აქვე გაცნობებთ, რომ წარმოდგენილი პროექტი უკვე ატვირთული გვაქვს და მისი ნომერი არის AR1620175. ასევე, ურბანული განვითარების საქალაქო სამსახურის საიტზე ატვირთული გვქონდა განაშენიანების რეგულირების გეგმის კორექტირების პროექტი (განაცხადის ნომერი 01182083145-67). ტექნიკური ხარვეზის გამო (საკადასტრო ერთეულებთან დაკავშირებით) ვერ მოხერხდა პროექტის შუალედური გადაწყვეტილების შემდეგ შებრუნება. ამიტომ, იძულებულები გავხდით აგვეტვირთა თავიდან უკვე გრგ-ს კორექტირების პროექტის გასწორებული ვერსია (განაცხადის ნომერი 01182771498-67). თბილისის ურბანული განვითარების საქალაქო სამსახურის მიერ გადაწეულ იქნა აღნიშნული განაცხადის განხილვის ვადა 3 თვით (ანუ ამ ეტაპზე გრგ-ს კორექტირების პროექტის განხილვის ვადა არის 2019 წლის 14 თებერვალი). გამომდინარე იქიდან, რომ ჩვენგან დამოუკიდებელი მიზეზების გამო ვერ მოხერხდება პირობადადებული პროექტის (AR1620175) ვადებში (4 თვე) გრგ-ს კორექტირების პროექტის დამტკიცება, გთხოვთ შეგვითანხმოთ წარმოდგენილი პირობადადებული პროექტი და გაგვიგრძელოთ ვადა.

მრავალსართულიანი ღია ავტოსადგომი

სახურავის გეგმა

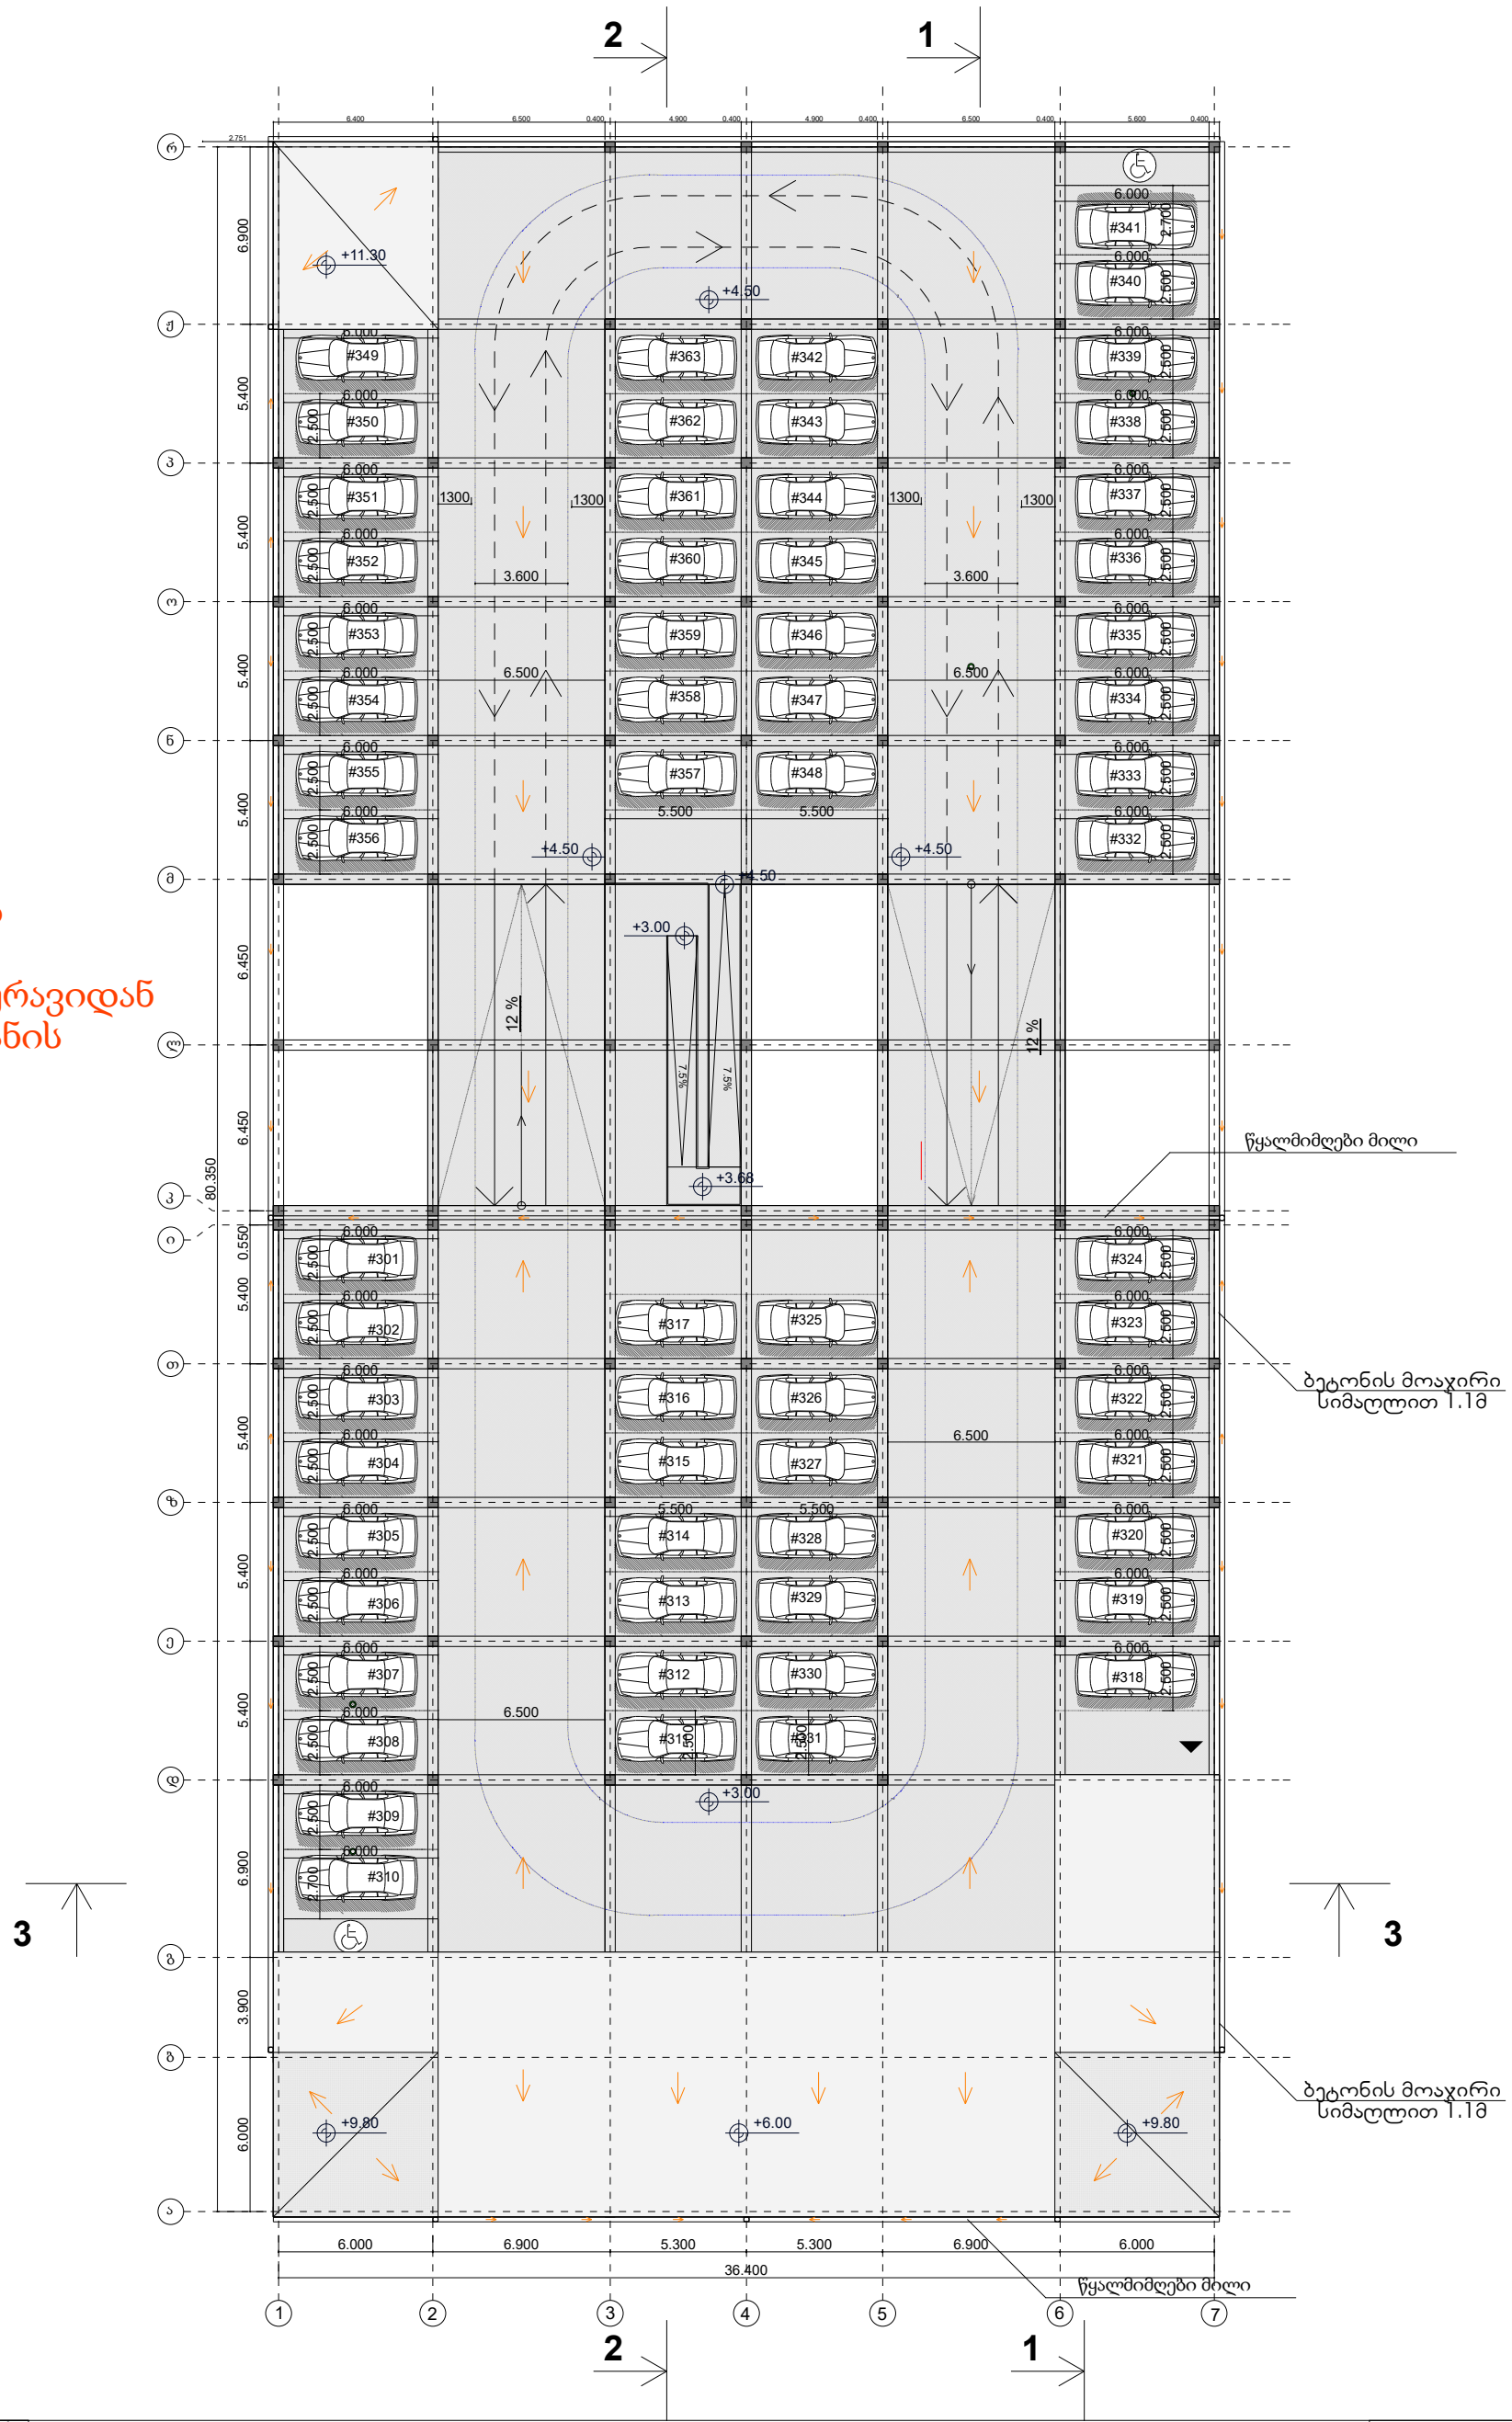
ნარინჯისფერი ისრებით არის ნაჩვენები სახურავიდან წყლის გადაყვანის სქემა.

გადაწყვეტილება № 4157766-ის მიხედვით, გაცნობებთ, რომ #41 დადგენილების 1702.4 თავის მიხედვით, 3-სართულიან შენობაში (რომელიც არის წარმოდგენილი საპროექტო ობიექტი) არ არის საჭირო ლიფტის კაბინაში ეტეოდეს საკაცე. გამომდინარე იქიდან, რომ არ გვსურს შენობის შიდა გეგმარების შეცვლა, ვტოვებთ დიდი ზომის ლიფტებს, თუმცა საკაცის ჩახაზვის და გათვალისწინების აზრს ვერ ვხედავთ. შესაბამისად, ლიფტის ფოიეს წინ მდებარე დერეფნის ზომას ვტოვებთ უცვლელად. გთხოვთ იხილოთ კანონის ქვეთავი: 1702.4 ლიფტის კაბინა, რომელშიც შესაძლებელია საკაცის შეტანა. მიწის დონიდან ზემოთ ან ქვემოთ ოთხ და ოთხზე მეტსართულიან შენობებში არსებული ლიფტებიდან, სულ მცირე, ერთი ისეთი უნდა იყოს, რომ საგანგებო ვითარებისას სახანძრო-სამაშველო დანაყოფს ყველა იატაკზე მოხვედრა შეეძლოს. ლიფტის კაბინაში შესაძლებელი უნდა იყოს 60 სმ × 2,15 მ ზომის, არანაკლებ, 13 სმ რადიუსის კუთხეებიანი საკაცის განთავსება გახსნილ, თარაზულ მდგომარეობაში. ასეთ კარადაზე დატანილი უნდა იყოს სასწრაფო სამედიცინო დახმარების საერთაშორისო სიმბოლო

(სიცოცხლის ვარსკვლავი). სიმბოლოს სიმაღლე 75 მმ-ზე ნაკლები არ უნდა იყოს და დატანილი უნდა იყოს შიგნიდან ლიფტის შახტის შემომზღუდავის კარის ჩარჩოს ორივე მხარეს.
ასევე, გაცნობებთ, რომ სახურავის გეგმა წარმოდგენილი გვქონდა წინა ატვირთვის დროსაც, სახურავი არის ათვისებული, რომელზეც განთავსდება ავტომანქანები (იხ. ჭრილები).
